ПАСПОРТ ДОСТУПНОСТИ

Муниципального бюджетного дошкольного образовательного учреждения
детского сада № 27 «Микки-Маус»

- 1.1. Наименование (вид) объекта: здание дошкольного образовательного учреждения.
1.2. Адрес объекта: 628400, РФ, Тюменская область, ХМАО - Югра, г. Сургут, Взлетный проезд, 9.

**АКТ ОБСЛЕДОВАНИЯ
объекта социальной инфраструктуры
К ПАСПОРТУ ДОСТУПНОСТИ ОСИ**

Фото № 4 центральный вход

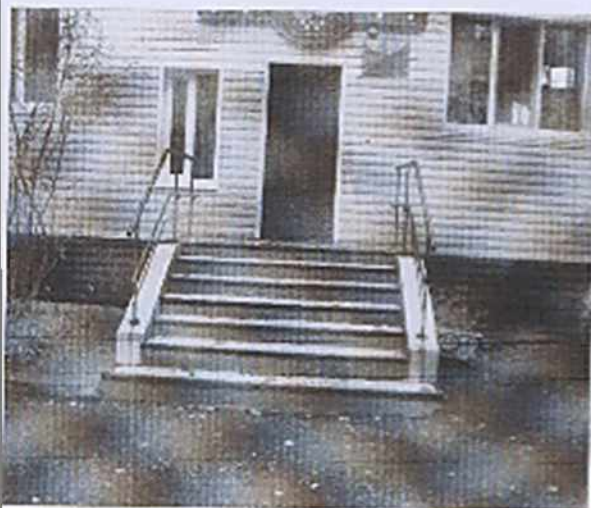
2.1	Лестница (паружная)	есть	3	4,7	<p>Красвые ступени лестничных маршей не выделены цветом или фактурой. Отсутствует противоскользящее покрытие ступеней.</p> <p>Отсутствует закругление ребра лестничных ступеней радиусом 0,05м. Отсутствуют двухуровневые поручни по обе стороны лестничного марша с безопасным горизонтальным завершением поручней на 0,3 м. Ширина ступеней 0,3м</p> <p>Отсутствует ограничение боковой части ступени высотой 0,2м.</p> <p>Отсутствует кнопка вызова на</p>	<p>С</p> <p>Все</p> <p>Все</p> <p>Все</p> <p>О.С</p> <p>Все</p>	<p>Выделить краевые ступени лестничных маршей цветом или фактурой. Предусмотреть противоскользящее покрытие ступеней. Выполнить закругление ребра лестничных ступеней радиусом 0,05м. Установить двухуровневые поручни по обе стороны лестничного марша с безопасным горизонтальным завершением поручней на 0,3 м. Установить ограничение боковой части ступени высотой 0,2м. Установить кнопку вызова на</p>	<p>Текущий ремонт. Индивидуальное решение с ТСР</p>

2.3	Входная площадка (перед дверью)	Есть	4.	4,7	Отсутствует дренажные и водосборные решетки. Отсутствует звуковой маяк на стене. Размеры площадки 1,3*1,7.	Все С Все	Установить дренажные и водосборные решетки. Установить звуковой маяк на стене. Расширить площадку в соответствии с нормативами.	Текущий ремонт. Индивидуальное решение с ТСР

радиусом 0,05м.
Установить двухуровневые поручни по обе стороны лестничного марша с безопасным горизонтальным завершением поручней на 0,3 м.
Установить кнопку вызова на поручне.
Установить дренажные и водосборные решетки.

Фото № 5 дверь центрального входа

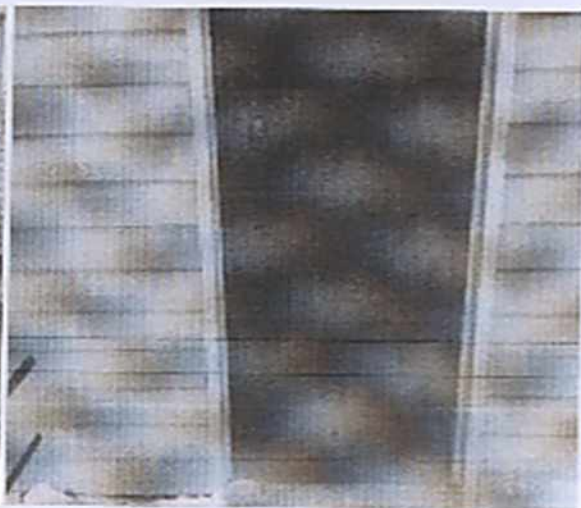
2.4	Дверь (входная)	есть	5	5,8	Порог высотой более 0,014м. Ширина дверного проема менее 1,2 м. Отсутствует фиксатор в положение (открыто/закрыто). Дверные ручки не рычажного типа. У доводчика отсутствует функция 5-и секундной задержки.	К К Все	Уменьшить высоту порога до 0,014м. Расширить дверной проем до 1,2м. и установить дверные блоки шириной одного полотна не менее 0,9 м. Установить фиксатор в положение открыто/ закрыто. Заменить дверные ручки в соответствии с нормативами. Установить доводчик с функцией 5-и секундной задержки	Текущий ремонт. Индивидуальное решение с ТСР

Заменить дверные ручки в соответствии с нормативами.
Установить фиксатор в положение открыто/ закрыто.

Фото № 9 тамбур 2входа

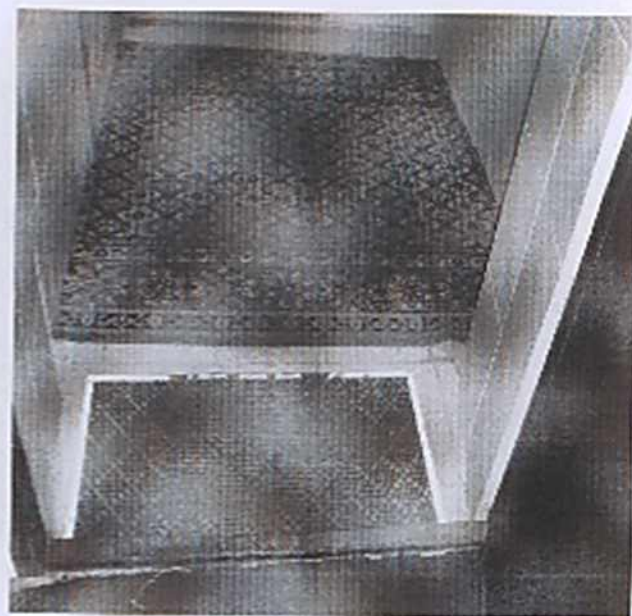
2.5	Тамбур		6	6,9,10	Отсутствуют дренажные и водосборные решетки. Размеры тамбура не соответствуют нормативам (2,0*1,5 м; 1,77*1,65; 1,8*1,5)	Все К	Предусмотреть дренажные и водосборные решетки. Размеры тамбура привести в соответствие с нормативами (2,3x1,5м)	Текущий ремонт. Индивидуальное решение с ТСР
	ОБЩИЕ требования к зоне				Отсутствует противоскользящее покрытие ступеней. Отсутствует закругление ребра лестничных ступеней радиусом	Все	Предусмотреть противоскользящее покрытие ступеней. Выполнить закругление ребра лестничных ступеней	Текущий ремонт. Индивидуальное

Установить дренажные и водосборные решетки (в тамбуре)

Фото № 11

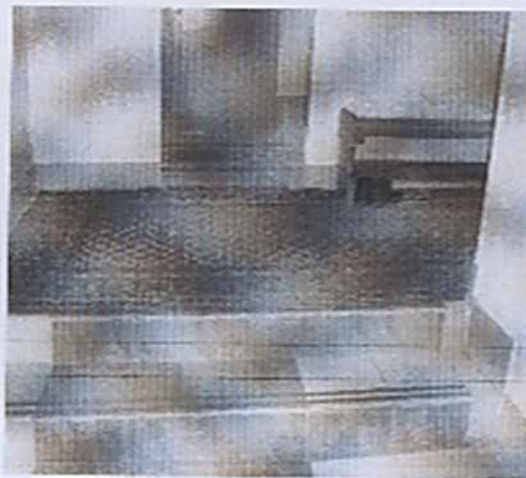
3.2	Лестница (внутри здания)	есть	8	11, 12, 17, 18, 20	<p>Ширина лестничного марша 1,1м</p> <p>Лестница не продублирована пандусом или подъемным механизмом.</p> <p>На поверхности поручней отсутствуют рельефные обозначения этажей и предупредительные полосы об окончании перил.</p> <p>Отсутствует закругление ребра лестничных ступеней радиусом 0,05м.</p> <p>Отсутствуют противоскользящие маячковые ограничители на ребре ступени.</p> <p>Отсутствуют двухуровневые поручни по обе стороны лестничного марша с безопасным горизонтальным завершением поручней на 0,3 м.</p> <p>Ширина проступи 0,3 м.</p> <p>Красные ступени лестничных маршей не выделены цветом или фактурой.</p> <p>Открытые проемы лестничных маршей не имеют ограничительных барьеров.</p>
3.3	Пандус внутри здания	нет	-	-	-

Плотно закрепить ковровые покрытия. Высота ворса не должна превышать 0,013 м	
К	Увеличить лестничный марш до 1,35м. <i>(По конструктивным особенностям здания расширение лестничных маршей и увеличение площади межлестничной площадки технически нецелесообразно)</i>	Текущий ремонт. Индивидуальное решение с ТСР
С	Нанести на поверхность поручней рельефные обозначения этажей и предупредительные полосы об окончании перил.	
Все	Привести в соответствие ребро лестничных ступеней с закруглением радиуса не более 0,05м.	
Все	Установить противоскользящие маячковые ограничители на ребре ступени.	
Все	Установить двухуровневые поручни по обе стороны лестничного марша с безопасным горизонтальным завершением поручней на 0,3 м.	
С	Привести в соответствие с нормативами ширину проступи. Выделить краевые ступени лестничных маршей цветом или фактурой. Установить барьеры под лестничным маршем. Предусмотреть автономно-подъемные средства.

Φοτο № 14

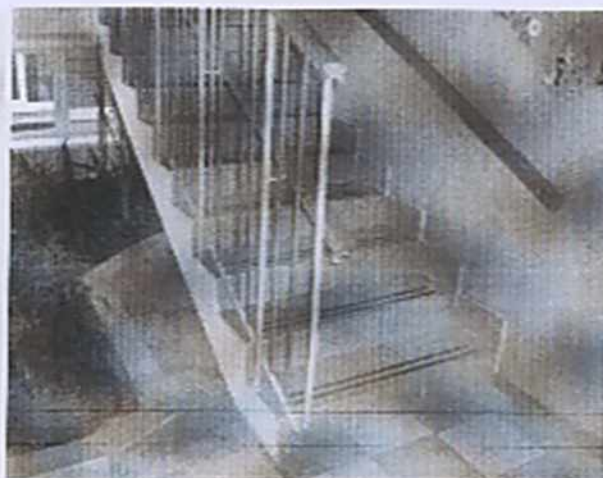
3.1	Коридор (вестибюль, зона ожидания, галерея, балкон)	есть	7	13, 14, 15, 16	Отсутствует информационная мнемосхема. Высота порогов более 0,014 м. Отсутствуют поручни по пути движения. Отсутствуют тактильные направляющие, или контрастно окрашенные поверхности на участках пола перед дверными проемами и входами на лестницы, перед поворотом коммуникационных путей. Отсутствует предупредительная тактильная полоса за 0,6 м. перед лестничным маршем. Ширина коридоров не соответствует требованиям.	Все К О С С Все	Установить информационную мнемосхему. Снизить пороги до 0,014м. Установить поручни по пути движения. Нанести тактильные направляющие на участках пола перед дверными проемами и входами на лестницы, перед поворотом коммуникационных путей. Установить предупредительную тактильную полосу за 0,6 м. перед лестничным маршем. Расширение коридоров нецелесообразно по конструктивным особенностям здания.	Текущий ремонт. Индивидуальное решение с ТСР
